Mission régionale d'autorité environnementale
NORMANDIE

**Avis délibéré
Installation photovoltaïque au sol
sur la commune de Saint-Germain-du-Pert (14)**

N° MRAe 2026-21317

Figure 3 : synthèse des enjeux paysagers (p. 163 - EI)

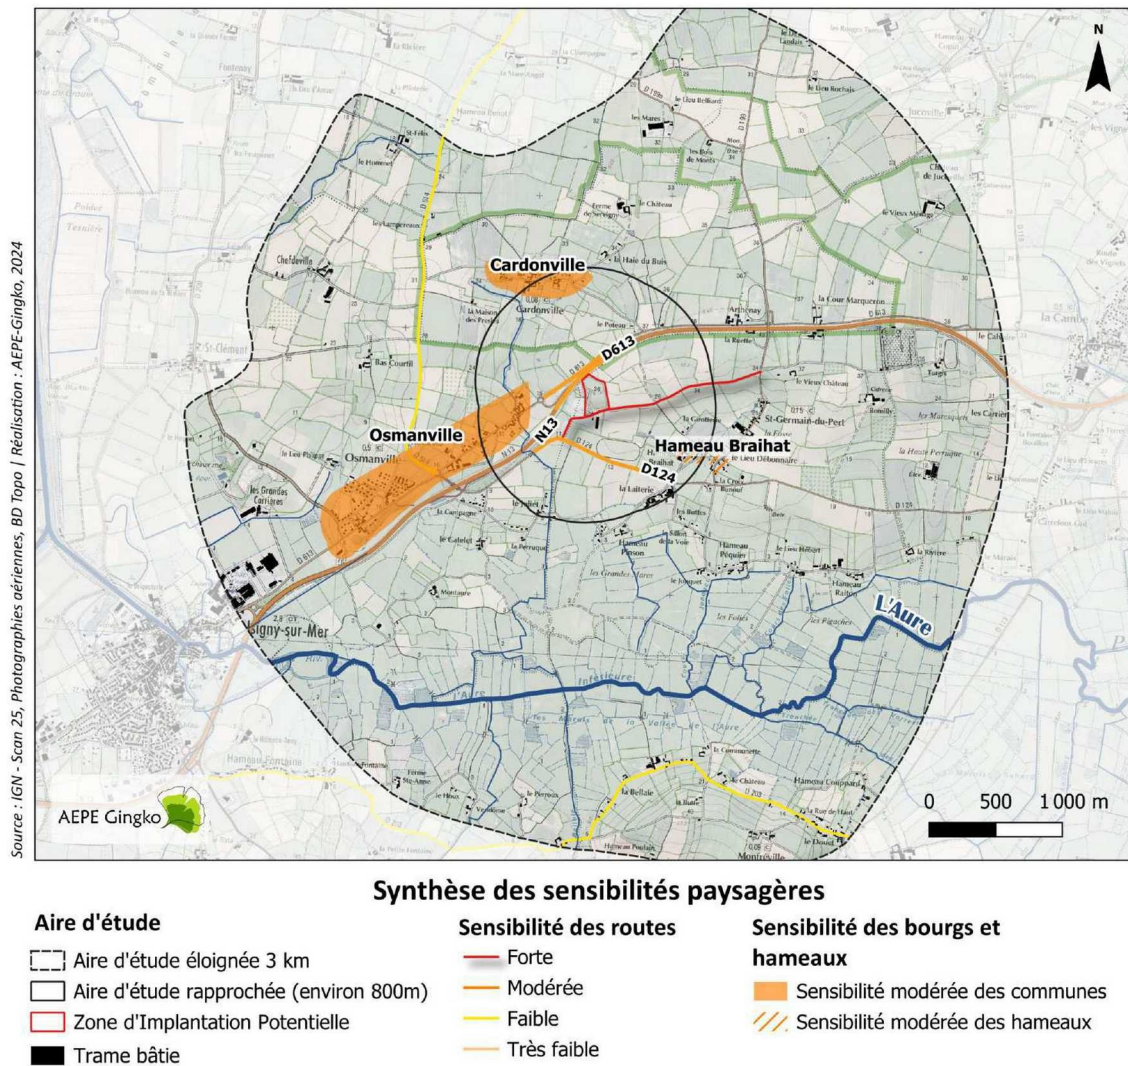
La Zip (fig. 3) s'insère au sein de l'unité paysagère « *Le Bessin : hautes haies et damier* », caractérisée par des haies composées d'arbres émondés permettant une transparence paysagère (p. 135 EI). L'aire d'étude éloignée relative aux paysages (3 km) comprend également deux autres unités paysagères. Il s'agit principalement de l'unité paysagère « *Les marais du Cotentin et du Bessin* » située au sud de la Zip, caractérisée notamment par des milieux humides comprenant des tourbières et un réseau de fossés. La troisième unité paysagère « *La baie des Veys* » se situe uniquement dans une petite portion à l'extrémité nord-ouest de l'aire d'étude éloignée. Les principaux enjeux identifiés par le dossier (EI p. 138-143) concerne la route départementale (RD) 124 ainsi que les routes communales qui sont en proximité directe de la Zip du côté de son entrée (au sud). L'enjeu paysager y est qualifié de fort. On notera aussi Osmanville (1,7 km à l'ouest), Cardonville (805 m au nord), le hameau de Braihat au niveau du terrain de course (669 m au sud-est) et la route nationale (RN) 13 (périphérie nord), tous identifiés comme relevant d'un enjeu paysager modéré. Cependant l'enjeu des perceptions visuelles depuis l'église de Monfréville n'est pas traité. Il s'agit d'un site aménagé pour les visiteurs qui offre un point de vue sur l'ensemble de la vallée. La réalisation d'un photomontage depuis ce point de vue pourrait permettre de mieux caractériser l'impact paysager du projet. La particularité du projet tient à son implantation sur un dôme d'enfouissement de déchets, ce qui induit pour les tables de panneaux solaires d'être placées dans une position de surplomb par rapport au reste des composantes paysagères.

L'autorité environnementale recommande de compléter l'étude de l'impact paysager du projet en présentant des photomontages depuis le point de vue de l'église de Monfréville.
